Planens navn: Bunestoppen

PlanID: 3813\_304

## 1. Bakgrunn for planendringene

Figur 2 Fase 1 og 2

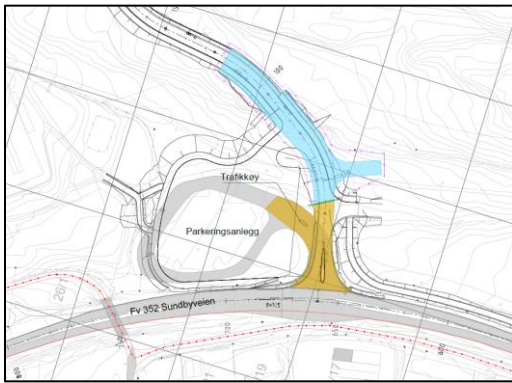
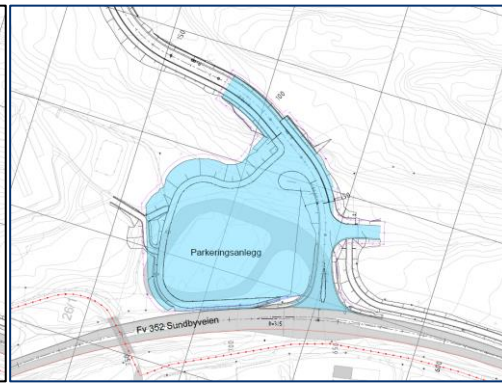
Før det gis igangsettingstillatelse for brannstasjon (BAT), skal

- Felles avkjørsel til anlegg for boligvei (SKV2) og brannstasjon (BAT) være ferdig opparbeidet
- Midlertidig avkjørsel til brannstasjon (BAT) fra felles avkjørsel til anlegg være ferdig opparbeidet
- Permanent avkjørsel til brannstasjon skal ikke anlegges eller tas i bruk før ny avkjøring til parkeringsanlegget, o\_BU er ferdig etablert.

For å ikke forsinke framdriften på bygging av ny brannstasjon og sikre at parkeringsanlegget til Stathelle barneskole i størst mulig grad kan benyttes gjennom hele anleggsperioden har Bamble kommune sett på en løsning der det etableres en felles avkjørsel til anlegg for boligvei (SKV2) og ny brannstasjon i forlengelse av kjørevei til parkeringsanlegget.

- 1: Etablering av anleggsavkjørsel fra adkomstveg til parkeringsanlegg og midlertidig avkjørsel til brannstasjon.
- 2: Anvendelse av denne avkjørselen til anlegg av ny boligvei og brannstasjon.
- 3: Etablering av ny avkjørsel til parkeringsanlegg og permanent avkjørsel til brannstasjon iht. reguleringsplan (SKV1)

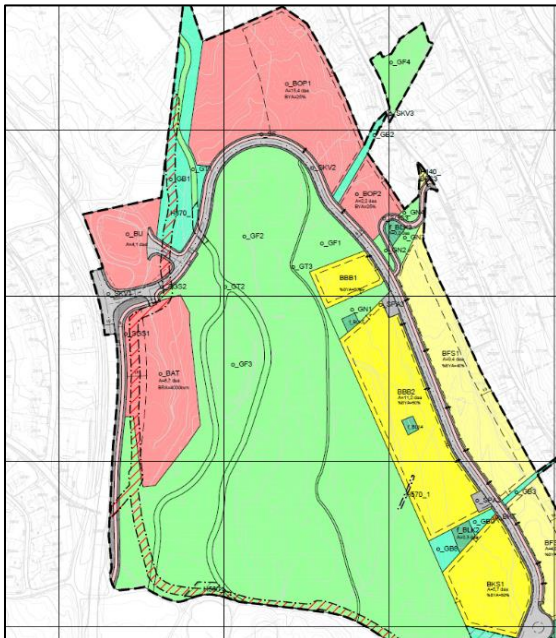
- SGS3 endre til GT6
- GT4-6 er en skolevei og skal opparbeides som en tursti for gående.

For å muliggjøre en forbindelse mellom ny boligvei og Vesteråsveien i regulert trasé anbefales det å etablere dette som grusa sti med belysning. En G/S-veg ihht. SVVs håndbok N100 Veg- og gateutforming er ikke mulig grunnet høydeforskjellen mellom ny boligvei og Vesteråsveien. En G/S-løsning som nærmer seg krav i N100 ville medført store terrenginngrep og store dobbeltsidige skjæringer.

Virkninger av endringen ved å etablere en sti og ikke en G/S-veg er at forbindelsen ikke måkes ved snøfall og at løsningen primært vil være et tilbud for funksjonsfriske innbyggere. En fysisk stenging med bom anbefales vurdert etter at forbindelsen har vært i bruk en periode.

Figur 4 Gjeldende plan

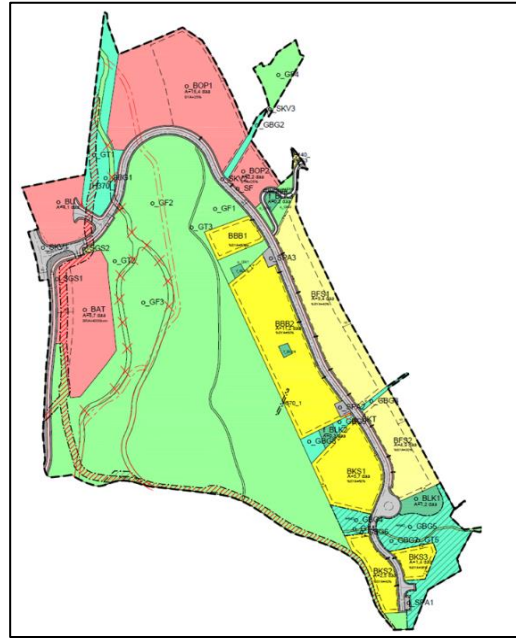
I videre arbeid viser prosjekteringen at en etablering av GT1 og GT2 iht. reguleringsplan vil medføre store terrenginngrep i form av store skjæringer, fyllinger, støttemurer og avskoging i viktig naturverdier. Etableringen vil også være kostnadsdrivende og deler av lysløypen vil måtte sikres for å hindre fallulykker ned mot brannstasjonen.

I etterkant av reguleringsarbeidet er det utført nye registreringer av viktige naturtyper som viser at regulert trasé kommer i konflikt med naturtyper (A- og B-verdi) og at det ikke er ønsket at området eksponeres ytterligere enn i dag.

GT1 og GT2 erstatter dagens lysløype som må legges om for å gjøre plass til ny brannstasjon. Forslått endret trasé følger i større grad eksisterende stinett og vil ha en positiv innvirkning på viktige da løsningen i større grad unngår A- og B-verdier.

Figur 6 Gjeldende plan

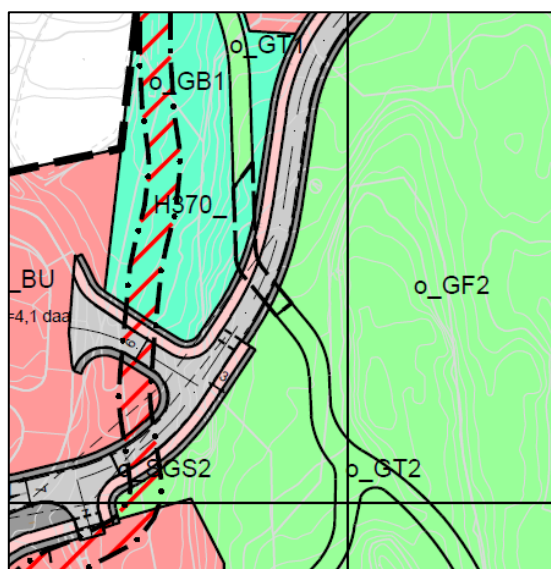
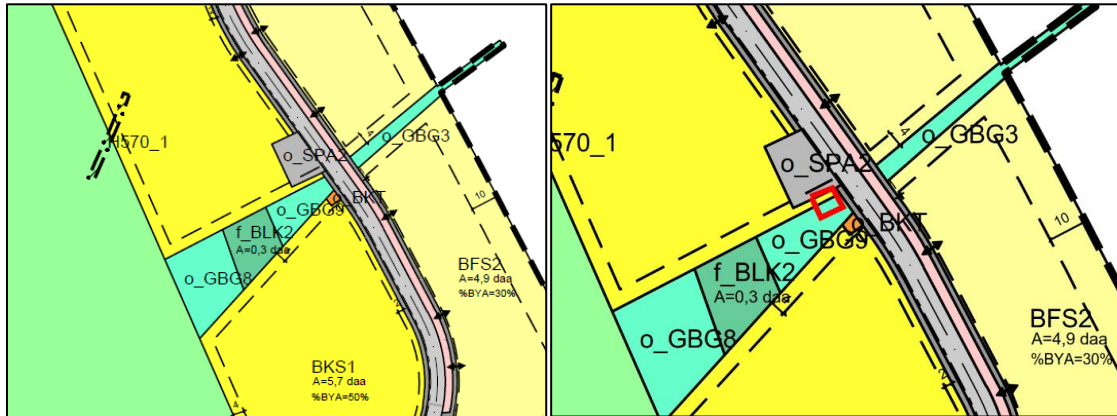
- Turløype GT1-2 krysser kjørevei SKV2 i plan som tilrettelagt kryssing

I etterkant av reguleringsplanen er det utarbeidet et notat som tar for seg planskilt kryssing av kjørevei SKV2. Notatet tar for seg planskilt kryssing som bru- og kulvertløsning og har sett på byggbarhet, plassering og kostnader. Konklusjon er at dersom kryssingen skal bygges som planskilt er bru den anbefalte løsningen. Kjøreveien legges da i en større dobbeltsidig skjæring hvor brua føres over. Bru plasseres da i tilnærmet samme området som vist i plankartet. Dette er en løsning som krever store terrengingrep og som er svært kostnadsdrivende.

Som et alternativ er det sett på en løsning der turveien krysser kjøreveien i plan som en tilrettelagt kryssing. Kryssingen er da trukket noe lenger inn i området som en følge av foreslått ny trasé for GT1-2. Bamble kommune ønsker å gå for denne løsningen

Fra et trafiksikkerhetsperspektiv er det ikke et behov for en planskilt kryssing. Det er utarbeidet et TS-notat som ser på kryssing av kjøreveien i plan. Boliggata får 30 km/t som fartsgrense, samtidig som det etableres fartshumper for å holde farta nede. Hverken trafikkmengde eller antall myke trafikanter vil komme opp på et nivå der planskilt kryssing er anbefalt løsning. Det antas også at skoleelever vil benytte ny gangs- og sykkelvei og nytt fortau som skolevei istedenfor lysløypa og at lysløypa som skolevei blir mindre viktig.

Figur 7 Forslag til planendring

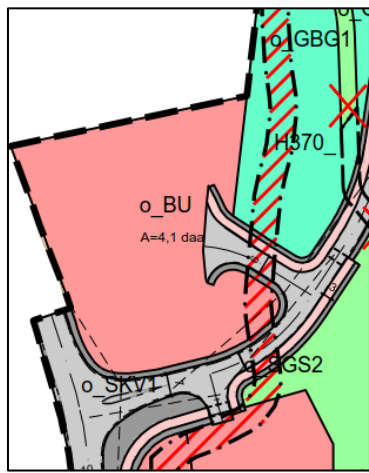
- Areal for nettstasjon utvides og plasseres som en utvidelse av offentlig parkeringsplass o\_SPA2

Areal som er satt av for ny nettstasjon i reguleringsplanen er for lite, det søkes derfor om et utvidet areal for ny nettstasjon. I samme prosess er det vurdert at opprinnelig plassering i nordre hjørne av konsentrert boligbebyggelse, BKS1 ikke er optimal, da netteier til enhver tid skal ha tilgang til nettstasjonen. Det foreslås derfor også en endret plassering der nettstasjon etableres som en forlengelse av offentlig parkeringsplass o\_SPA2.

Foreslått plassering muliggjør tilgang for netteier fra offentlig vei og tilfredsstillende krav nedfelt i REN-blader vedr. transport og plassering av aggregat. Areal for ny nettstasjon tar i underkant av 20 m<sup>2</sup> av blågrønnstruktur o\_GB9, men vil ikke medføre konsekvenser for håndtering av overvann og opprettholdelse av naturlige vannveier.

Figur 9 Forslag til endring

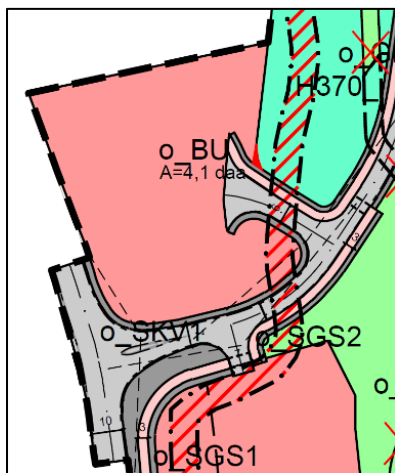
Bamble kommune ønsker å utvide parkeringsanlegget til Stathelle barneskole, da ny avkjøring til parkeringsanlegget gjør at skolebussene må finne ny oppstillingsplass.

For å få til ønsket utvidelse av trafikkordningen må formålet o\_BU økes marginalt mot blågrønnstruktur o\_GB1.

Utvidelsen av o\_BU gir et forbedret parkeringsanlegg for alle brukere. Det blir utvidet oppstillingsplass for buss som gir plass til stor og liten buss samtidig. Antall parkeringsplasser og oppstillingsplasser for kiss & ride øker og bussene kan manøvrere seg rund trafikkordningen med god sikkerhetsmargin.
